„Budowa połączenia drogowego pomiędzy węzłem autostrady A4 Rudno i drogą krajową nr 79”

Uzupełnienie nr 2 raportu o oddziaływaniu przedsięwzięcia na środowisko

Niniejsze uzupełnienie stanowi odpowiedź na pismo Regionalnego Dyrektora Ochrony Środowiska w Krakowie z dnia 17 grudnia 2019 r. (znak:OO.4210.22.2016.AŚ/TS). W związku z ww. pismem wyjaśniamy:

Rysunek 4. Kolidzja inwestycji zgodnej z wariantem I z siedliskiem przyrodniczym o kodzie 6510.

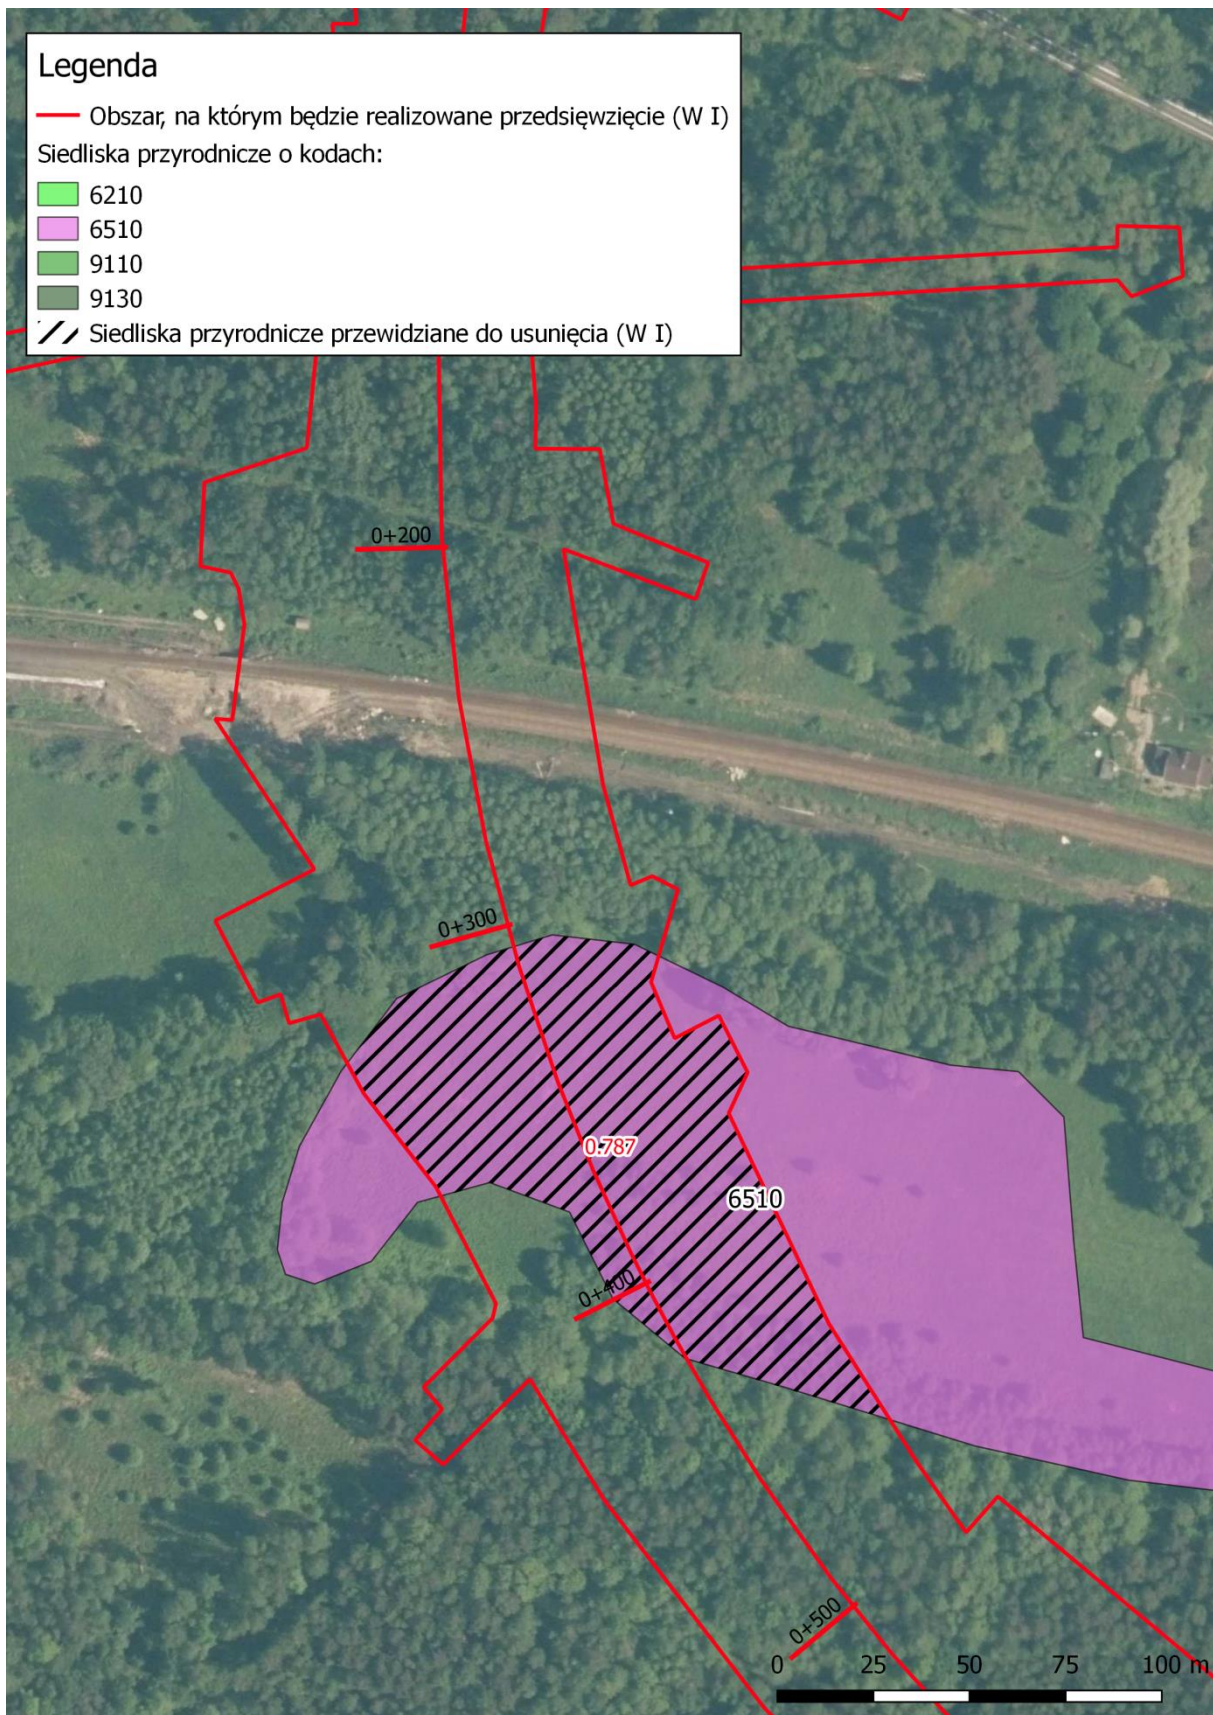
W trakcie realizacji inwestycji dojdzie do zniszczenia części cennego siedliska niżowych i górskich świeżych łąk użytkowanych ekstensywnie. Kolizję inwestycji zgodnej z wariantem I z siedliskiem przyrodniczym o kodzie 6510 przedstawiono poniżej (na poniższej mapie przedstawiono obszar, na którym będzie realizowane przedsięwzięcie, orientacyjny kilometrąż planowanej drogi, zaznaczono również siedlisko przyrodnicze przewidziane do usunięcia, wraz z podaniem przewidywanej powierzchni w ha, jaka zostanie usunięta).

Zgodnie z danymi przedstawionymi na powyższej mapie, inwestycja realizowana zgodnie z wariantem I będzie związana z zajęciem ok. 0,787 ha siedliska o kodzie 6510. Cały płat tego siedliska ma powierzchnię ok. 2,7 ha, w związku z czym realizacja inwestycji związana będzie z zajęciem ok. 29,15% płata. Pozostała część siedliska 6510 zlokalizowana w sąsiedztwie planowanej inwestycji pozostanie w nienaruszonym stanie (przy czym inwestycja przyczyni się do fragmentacji siedliska). Realizacja inwestycji nie będzie związana z emisją toksycznych substancji mogących wpływać negatywnie na roślinność siedlisk przyrodniczych, inwestycja nie przyczyni się do wystąpienia zmian klimatu, nie będzie również wpływała na sposób prowadzenia okolicznych gospodarstw rolnych. Biorąc powyższe pod uwagę etap realizacji inwestycji będzie się wiązał z krótkotrwałym, negatywnym oddziaływaniem na siedlisko przyrodnicze. W wyniku realizacji inwestycji blisko 71% siedliska pozostanie nienaruszone, w związku z czym oddziaływanie inwestycji nie będzie znaczące.

Rysunek 5. Kolidacja inwestycji zgodnej z wariantem I z siedliskiem przyrodniczym o kodzie 9110.

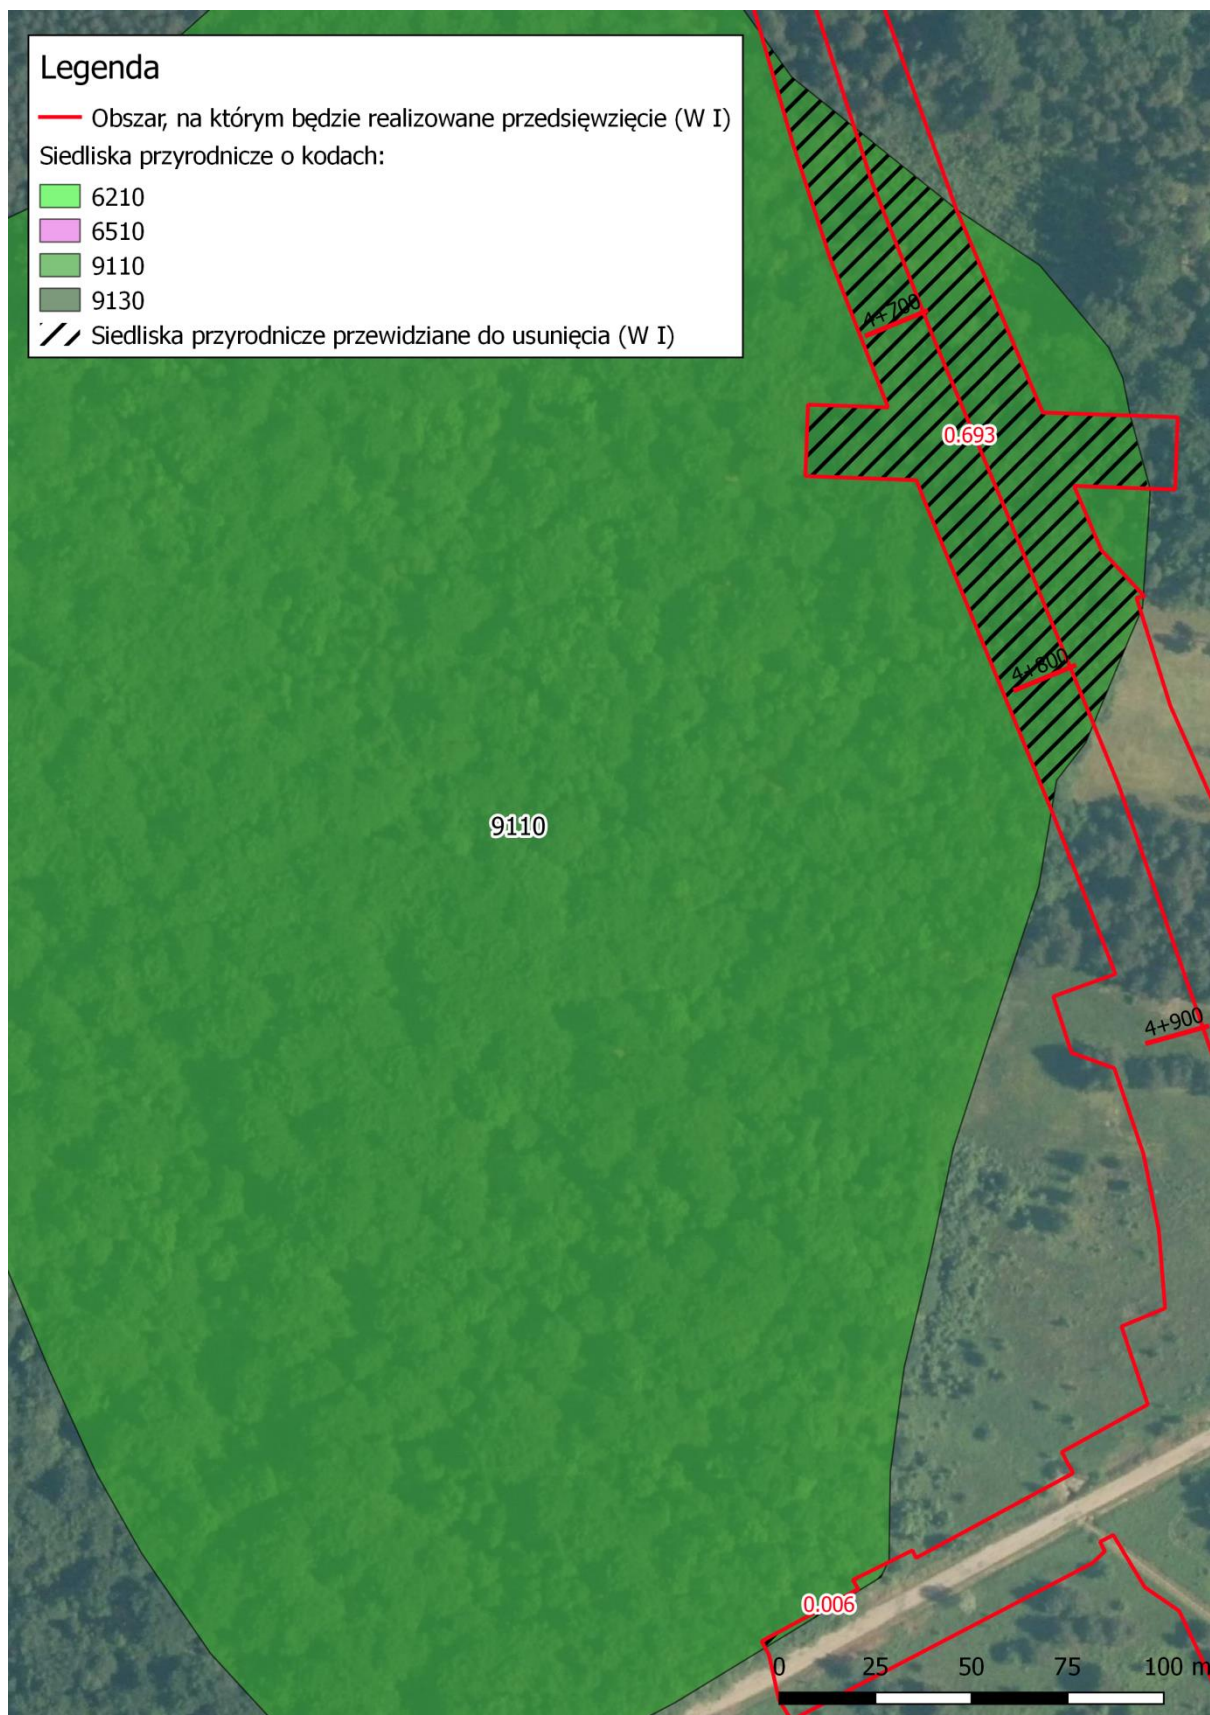
W trakcie realizacji inwestycji dojdzie do zniszczenia części cennego siedliska kwaśnej buczyny niżowej. Kolizję inwestycji zgodnej z wariantem I z siedliskiem przyrodniczym o kodzie 9110 przedstawiono poniżej (na poniższej mapie przedstawiono obszar, na którym będzie realizowane przedsięwzięcie, orientacyjny kilometrą planowanej drogi, zaznaczono również siedlisko przyrodnicze przewidziane do usunięcia, wraz z podaniem przewidywanej powierzchni w ha, jaka zostanie usunięta).

Zgodnie z danymi przedstawionymi na powyższej mapie, inwestycja realizowana zgodnie z wariantem I będzie związana z zajęciem ok. 0,699 ha siedliska o kodzie 9110. Cały płat tego siedliska ma powierzchnię ok. 12,43 ha, w związku z czym realizacja inwestycji związana będzie ze zniszczeniem jedynie ok. 5,62% płata. Pozostała część siedliska 9110 zlokalizowana w sąsiedztwie planowanej inwestycji pozostanie w nienaruszonym stanie (przy czym inwestycja przyczyni się do fragmentacji siedliska). Jak wspomniano powyżej, realizacja inwestycji nie będzie związana z emisją toksycznych substancji mogących wpływać negatywnie na roślinność siedlisk przyrodniczych, inwestycja nie przyczyni się do wystąpienia zmian klimatu. Realizacja inwestycji nie będzie się wiązała ze zmianą sposobu prowadzenia gospodarki leśnej, która mogłaby mieć wpływ na gatunek buka. Biorąc powyższe pod uwagę etap realizacji inwestycji będzie się wiązał z krótkotrwałym, negatywnym oddziaływaniem na siedlisko przyrodnicze 9110, jednak ze względu na skalę będzie to oddziaływanie niewielkie.

Rysunek 6. Kolizja inwestycji zgodnej z wariantem II z siedliskiem przyrodniczym o kodzie 9110.

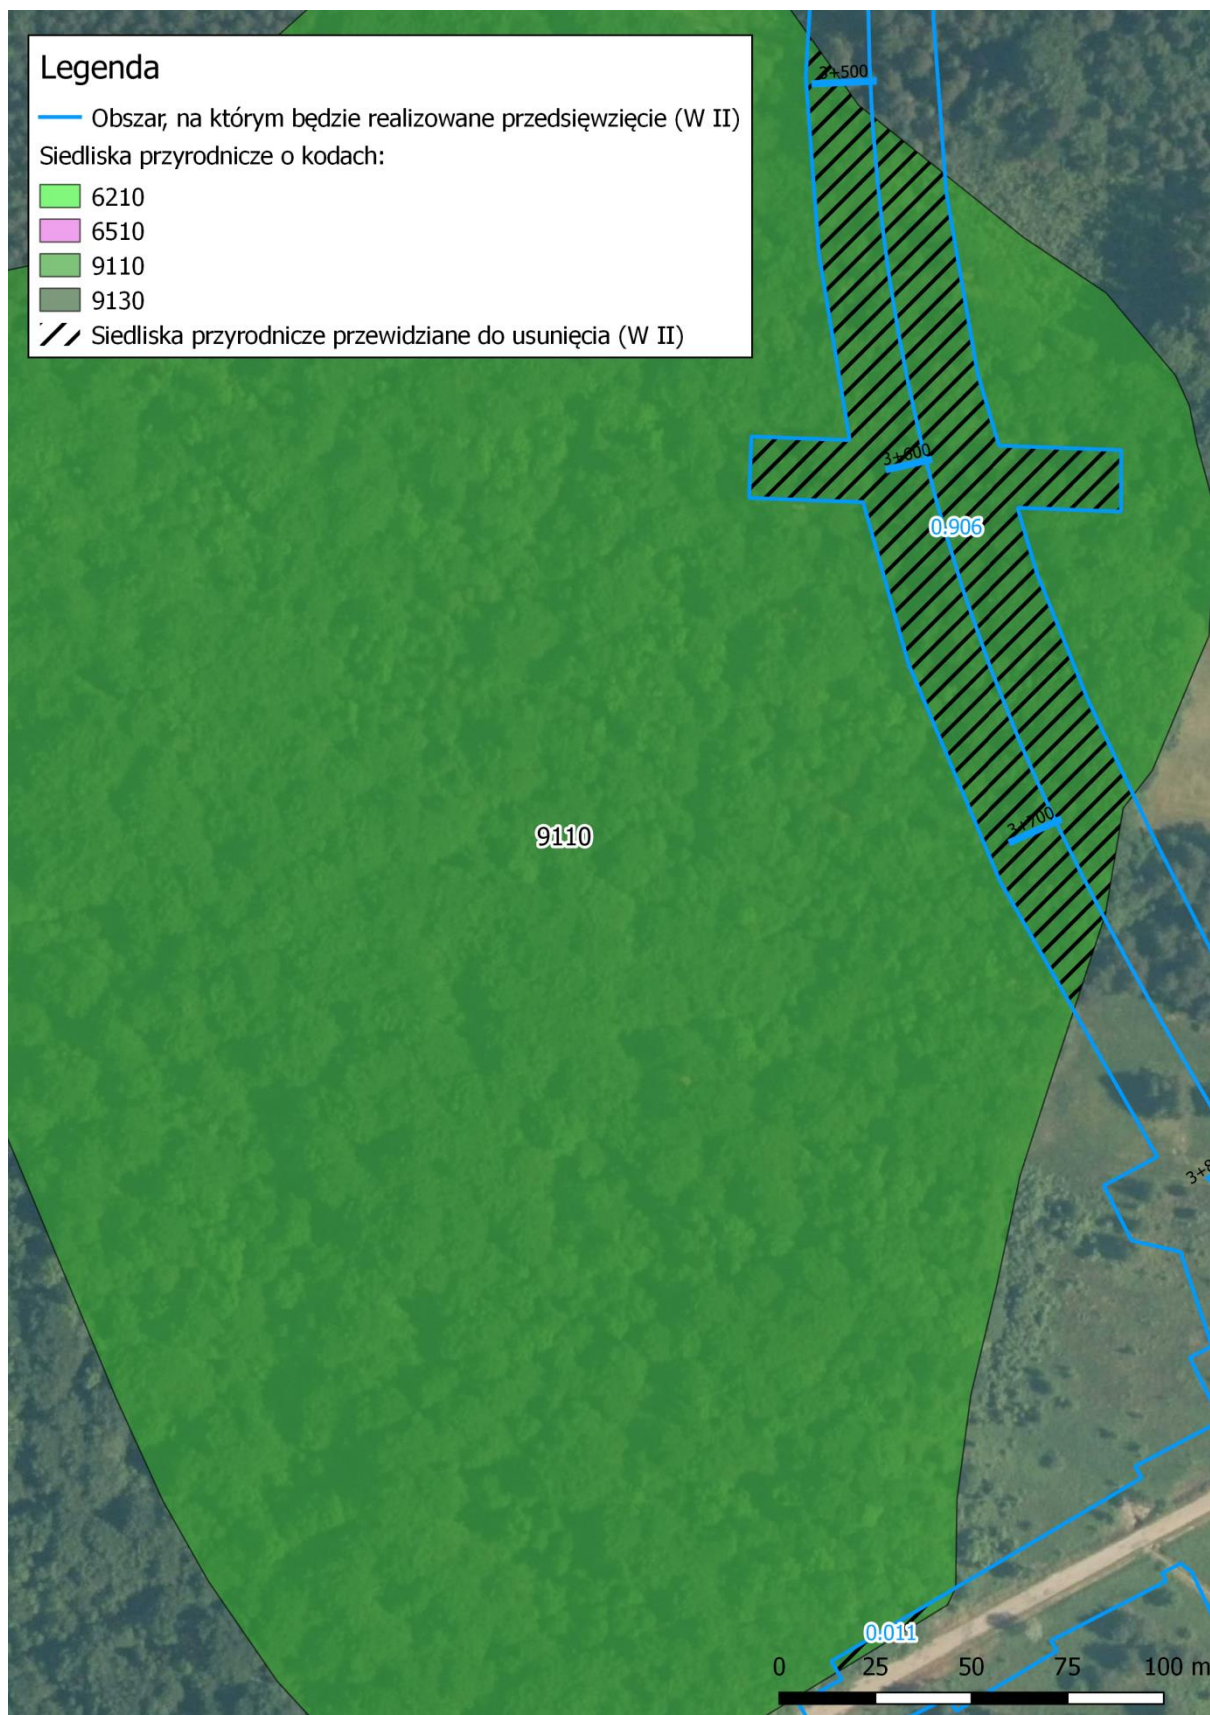
W trakcie realizacji inwestycji zgodnie z wariantem II dojdzie do zniszczenia części cennego siedliska kwaśnej buczyny niżowej. Kolidację inwestycji z wariantem II z siedliskiem przyrodniczym o kodzie 9110 przedstawiono poniżej.

W trakcie realizacji inwestycji zgodnie z wariantem II dojdzie do zniszczenia części cennego siedliska kwaśnej buczyny niżowej. Jednak biorąc pod uwagę skalę inwestycji oraz fakt, że zajmie ona ok. 0,917 ha siedliska 9110 – oddziaływanie będzie niewielkie. Cały płat tego siedliska w pobliżu realizacji inwestycji zgodnie z wariantem II ma powierzchnię ok. 12,43ha, w związku z czym realizacja inwestycji związana będzie ze zniszczeniem jedynie ok. 7,38 % płata. Pozostała część siedliska 9110 zlokalizowana w sąsiedztwie planowanej inwestycji pozostanie w nienaruszonym stanie (inwestycja spowoduje fragmentację siedliska).

Rysunek 7. Kolidacja inwestycji zgodnej z wariantem III z siedliskiem przyrodniczym o kodzie 6210.

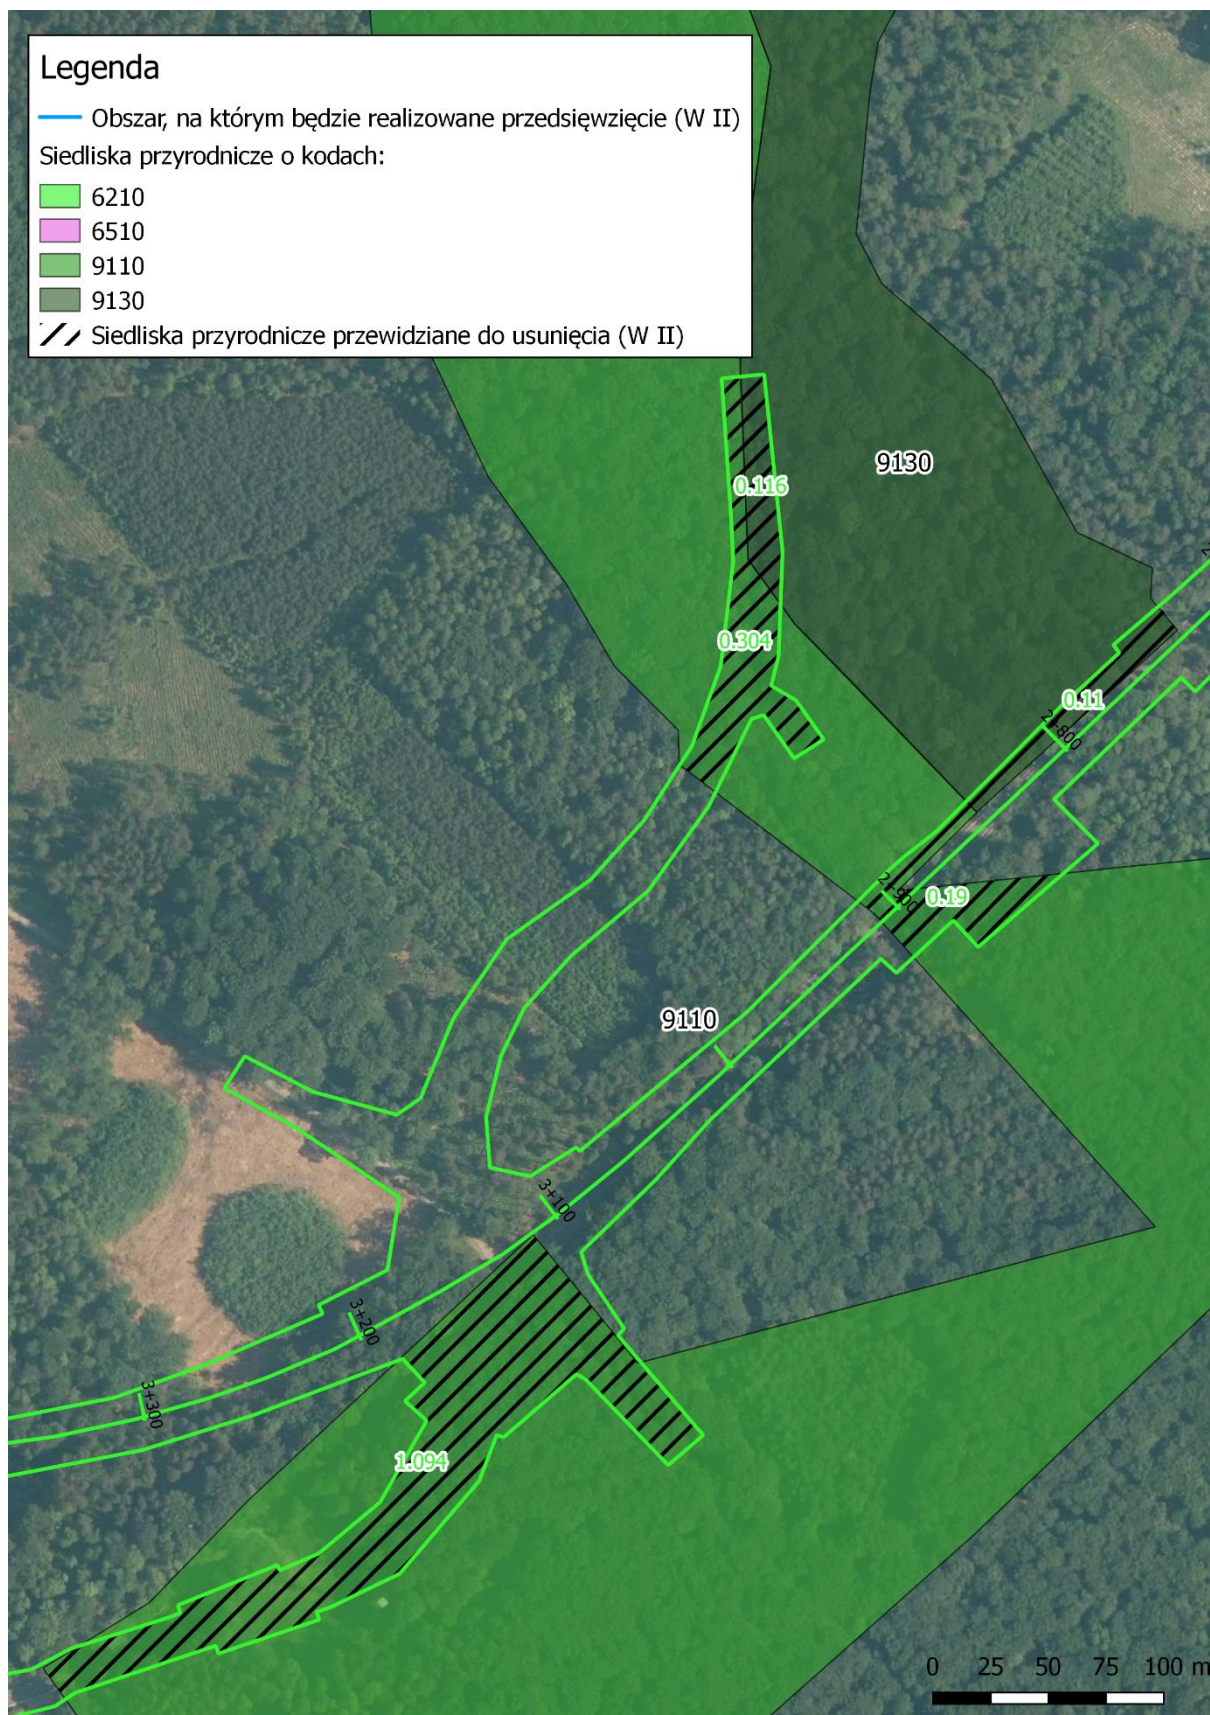
W trakcie realizacji inwestycji zgodnie z wariantem III dojdzie do zniszczenia części cennego siedliska muraw kserotermicznych. Kolizję inwestycji zgodnej z wariantem III z siedliskiem przyrodniczym o kodzie 6210 przedstawiono poniżej.

Zgodnie z danymi przedstawionymi na powyższej mapie, inwestycja realizowana zgodnie z wariantem III będzie związana z zajęciem ok. 0,344 ha siedliska o kodzie 6210 (murawy kserotermiczne). Cały płat tego siedliska o kodzie 6210 zlokalizowany w pobliżu realizacji inwestycji zgodnie z wariantem III ma powierzchnię ok. 1,81 ha, w związku z czym realizacja inwestycji związana będzie ze zniszczeniem ok. 19,01% płata. Pozostała część siedliska 6210 zlokalizowana w sąsiedztwie planowanej inwestycji pozostanie w nienaruszonym stanie (przy czym dojdzie do fragmentacji siedliska).
